Španer lanca

odgovara za
Opel 2.0 Turbo i 2.2 I benzinske motore

**1****STAR****2****NOVI**

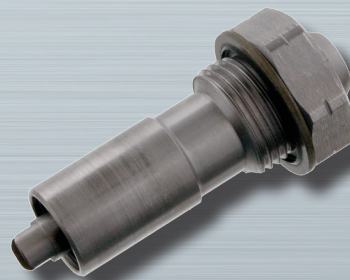
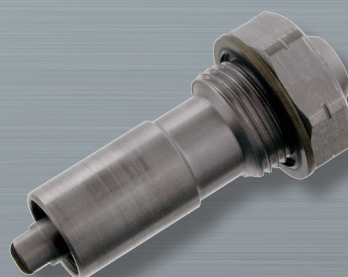
Iako su svi delovi pravilno montirani, može se čuti lupanje kao posledica produženja lanca. To može uzrokovati nepravilan rad motora, pa čak može dovesti i do oštećenja. Ovo se pre svega odnosi na motore Z22YH i Z22SE.

Blokiran španer lanca. Originalna verzija španera (uporedni br. 0636 549) je imala zeleni okrugli zaptivni prsten i gumiranu podlošku (pogledajte sliku 1). Proizvođači vozila su je ugrađivali u pomenute tipove motora, a od 2009. godine proizvodi se nova izmenjena verzija španera.

SWAG preporučuje korišćenje isključivo novog španera lanca SWAG 40 93 33044 (uporedni br. 4807 839). Kod njega se ispod glave nalazi gumirana metalna podloška (pogledajte sliku 2), čime se obezbeđuje pravilno okretanje lanca.

Prilikom zamene španera preporučujemo uvek i ugradnju novog lanca (SWAG 40 93 3043, uporedni br. 5636 396). Oba dela su sadržana u setovima lanaca SWAG 99 13 3042 (za Z22YH) i SWAG 99 13 3045 (za Z22SE).
